## 改善箇所説明図

### 基準不適合発生箇所

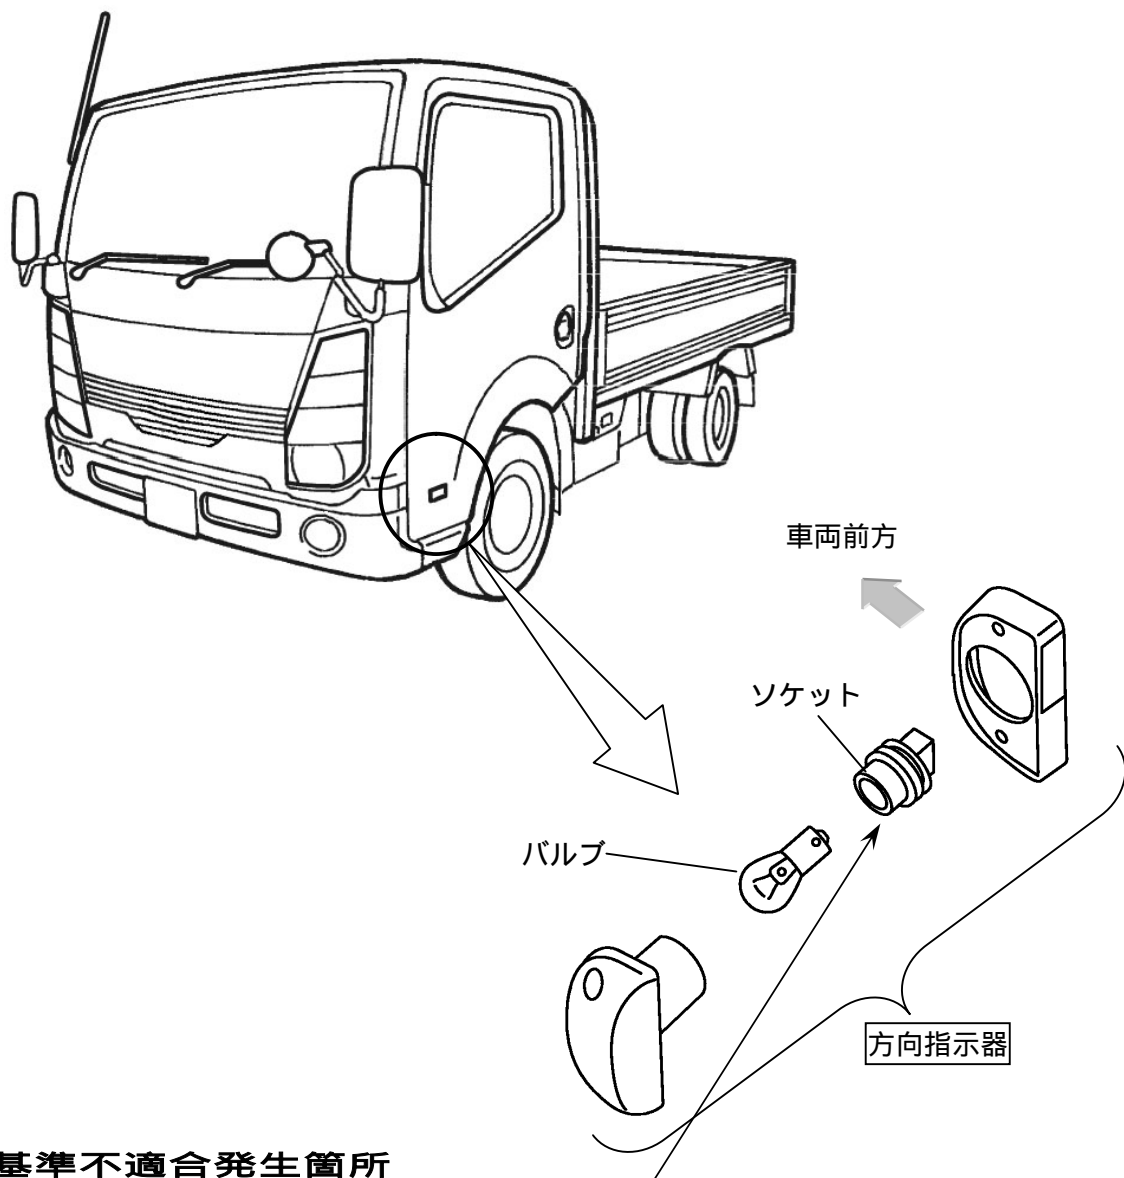
ドアに組み付けている方向指示器において、バルブとソケットの接点端子の接圧が低いため、方向指示器を作動させたままドアの開閉を頻繁に繰り返した場合、接点が発熱して端子が破損するものがあり、そのまま使用を続けると、最悪の場合、当該方向指示器が作動しなくなるおそれがある。

全車両、当該方向指示器（左右）を対策品と交換する。

識別：銀色のシールをモデルナンバープレートの右横に貼り付ける。
